改善箇所説明図

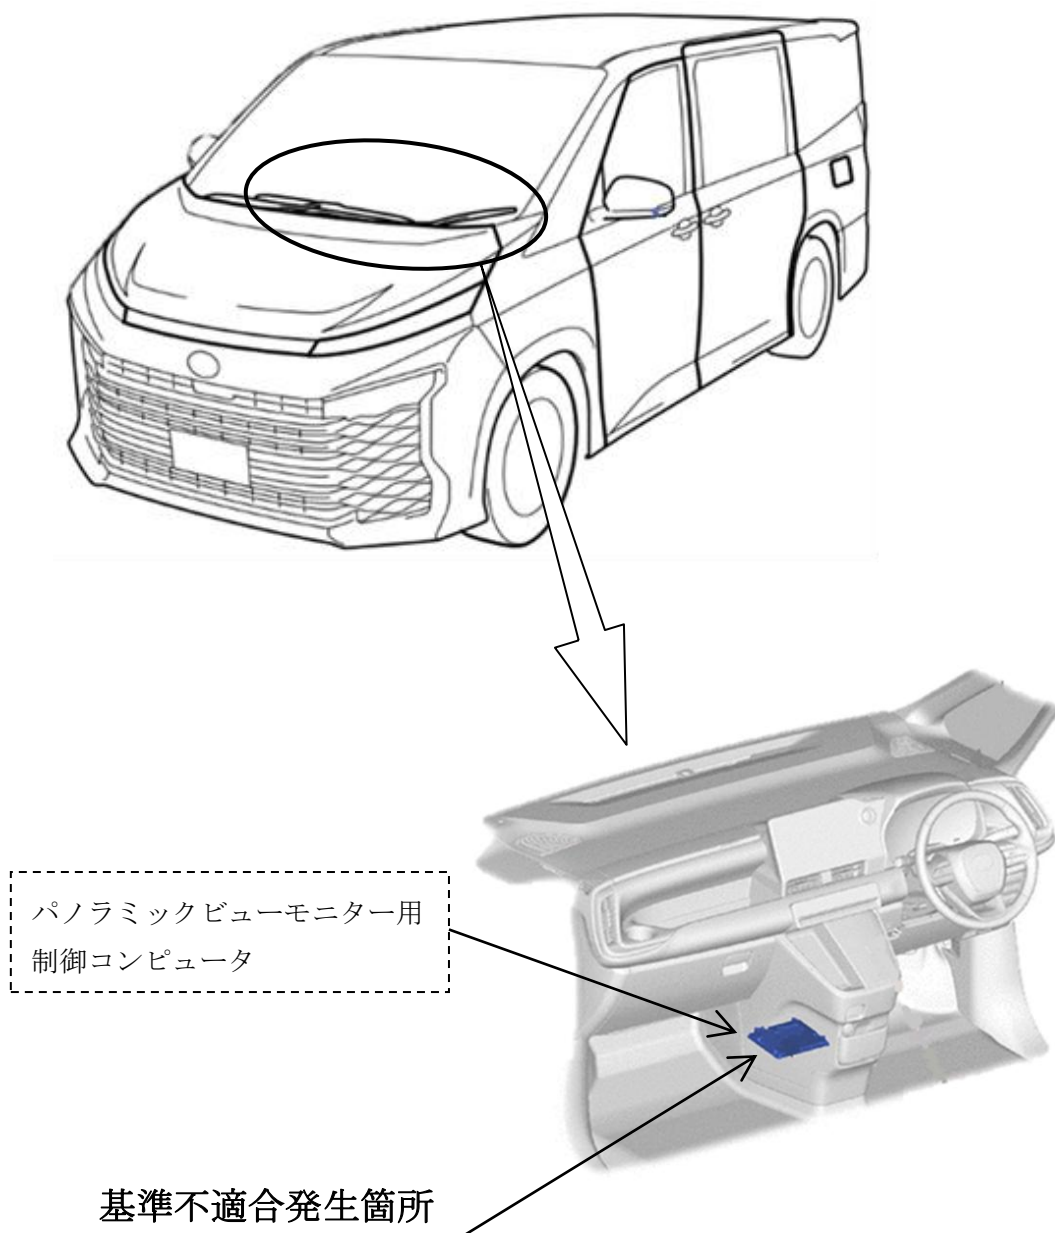
パノラミックビューモニターにおいて、制御プログラムの検討が不十分なため、始動直後に後退する等の操作を行うと、車両周辺の映像がずれたり、一時的に停止または映らなくなることがある。そのため、保安基準に適合しないおそれがある。

全車両、パノラミックビューモニター用制御コンピュータのプログラムを対策仕様に修正する。

識別：改善済車両には、車台番号のハイフン後 5 桁目の下に黄ペイントを塗布する。
